## Stellungnahme(n) (Stand: 13.11.2023)

**Sie betrachten:** Wohngebiet Baakenesch Nord  
**Verfahrensschritt:** Frühzeitige Beteiligung der Öffentlichkeit und der Behörden gem. §3 (1) und §4 (1) BauGB  
**Zeitraum:** 05.10.2023 - 03.11.2023

**Betreff: Frühzeitige Bürgerbeteiligung zum Bebauungsplan Nr. 162 – „Wohngebiet Baakenesch Nord“**

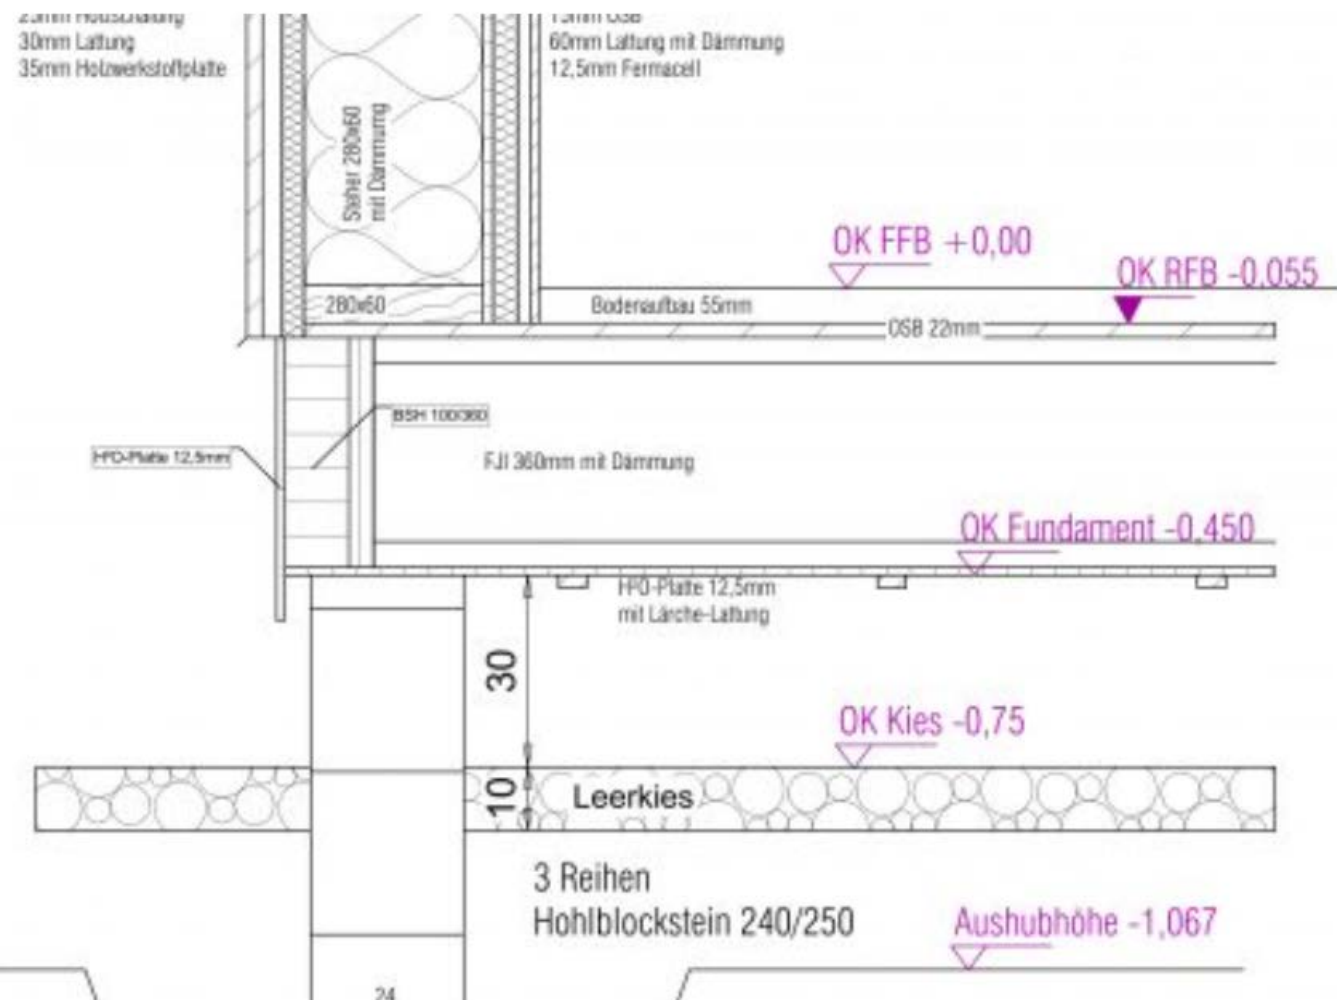
Aus dem beigefügten Systemschnitt werden die von den Firmen angegebenen Aufbauhöhen für ein Niedrigenergiehaus nach dem neusten Stand der Technik dargestellt.  
Die Hersteller haben uns darauf hingewiesen, dass bei einer Sockelhöhe von 0,25m über Erschließungsniveau keine Gewährleistung der Konstruktion übernommen wird. Mit einer Aufbauhöhe von ca. 35 cm für die Bodenplatte aus Holz liegt man unterhalb der OK Erschließungsfläche. Damit besteht das Risiko, dass die Struktur des Gebäudes Feuchtigkeit zieht und langfristige Schäden entstehen können.

Resultierend ergibt sich die von uns angestrebte Gebäudehöhe von 6,00m.
